PZDiT 5540.33.2024

W odpowiedzi na wniosek dotyczący uzgodnienia inwestycji pn.:  
**„Przebudowa ul. Matejki w Łowiczu”**

Powiatowy Zarząd Dróg i Transportu w Łowiczu **uzgadnia pozytywnie projekt przebudowy ul. Matejki** (działki nr ewid. 1003/30 i 1090/6 obręb Korabka) w **obrębie skrzyżowania z drogą powiatową nr 2713E ul. Armii Krajowej** w lokalizacji: skrzyżowanie km 17+592 str. P (działka nr ewid. 1455/3 ob. Korabka)

UZGODNIENIE NR 5540.33.2024

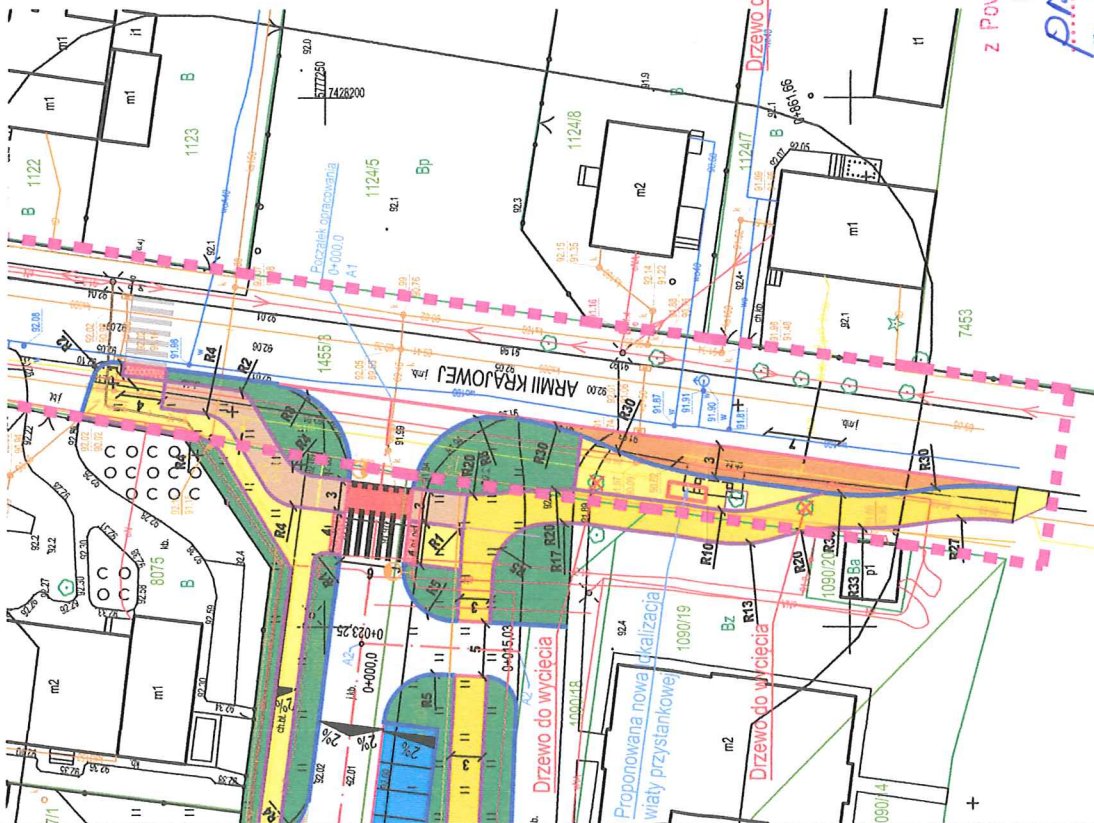
Wykonawca przez przystąpieniem do robót zgłosi się  
do P.Z.D. i.T. po zezwolenie na prowadzenie robót  
w pasie drogowym i wniesie ustawowe opłaty.
